Mission régionale d'autorité environnementale
Grand Est

**Avis délibéré sur le projet de création d'une chaufferie Bois Énergie
à Diesen (57)
porté par la société EP France Développement**

n°MRAe 2022APGE78

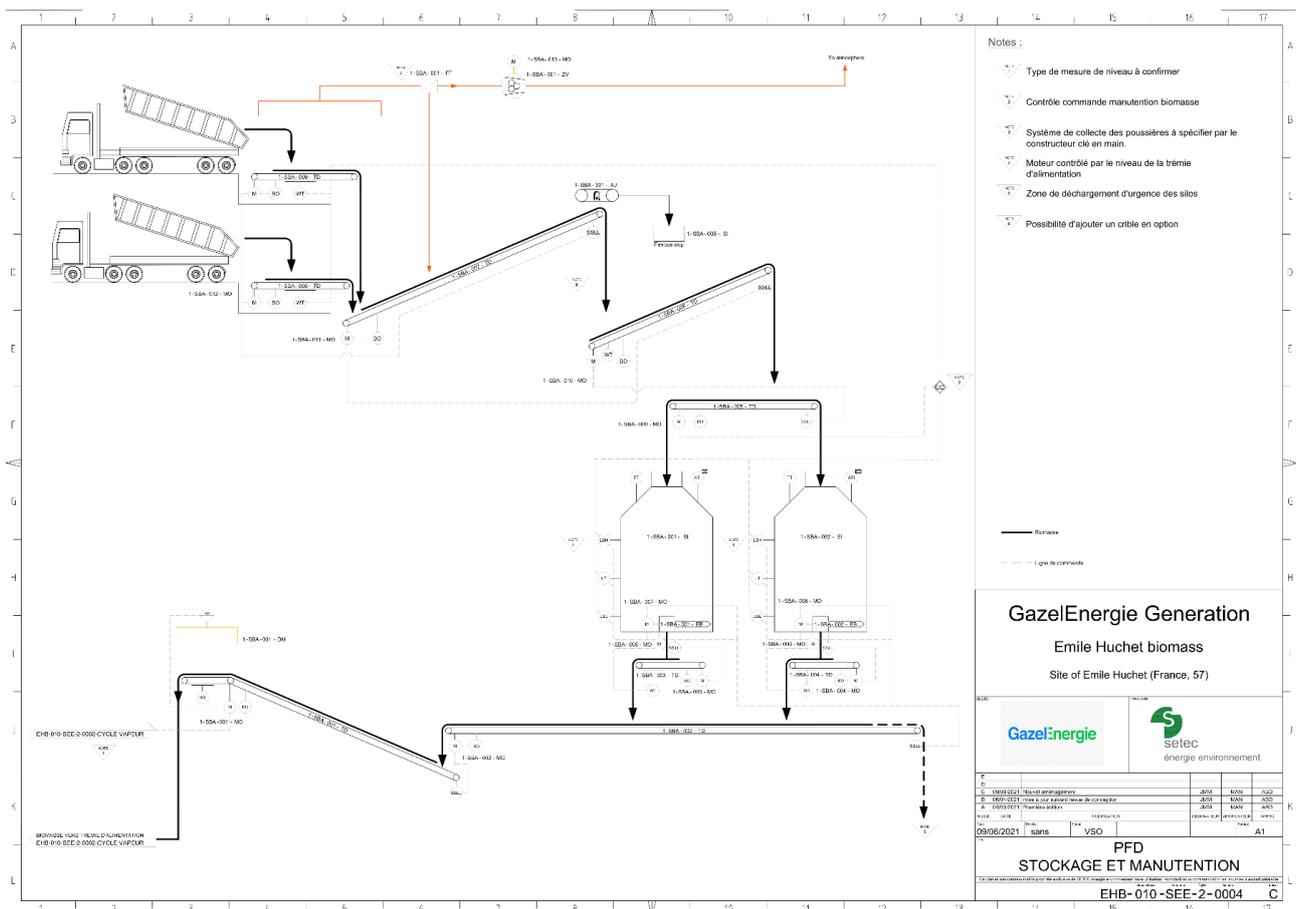
Le dossier présente des variations sur les quantités de types de bois utilisé comme combustible, celles-ci étant estimées, pour le bois B (CSR), de 31 à 34 000 tonnes en cas de mix d'approvisionnement et même 37 000 tonnes/an en cas de recours exclusif à ce type de bois et, pour le bois A (« propre »), de 8 200 à 8 490 tonnes/an tout en indiquant également que la consommation annuelle maximale de bois sera de 43 000 tonnes.

L'Ae recommande au pétitionnaire de clarifier son dossier sur les quantités maximales utilisées de chaque type de bois.

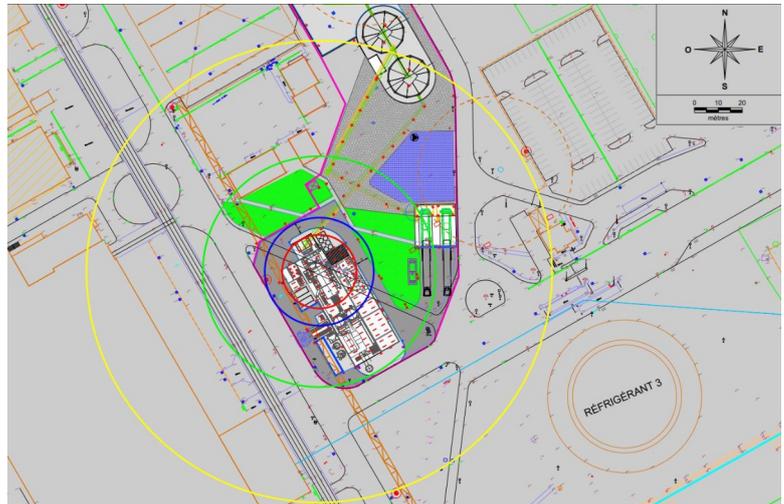
L'Ae recommande au pétitionnaire de :

- **préciser les caractéristiques du panache thermique de ce phénomène dangereux ;**
- **compléter sa description de l'état initial en cas d'installations ou équipements en hauteur et pouvant être affectés par ce panache.**

Le pétitionnaire a également présenté les effets dominos de sa chaudière vers d'autres installations et réciproquement. Aucun phénomène survenant sur la chaudière ne peut, selon le dossier, affecter au-delà du
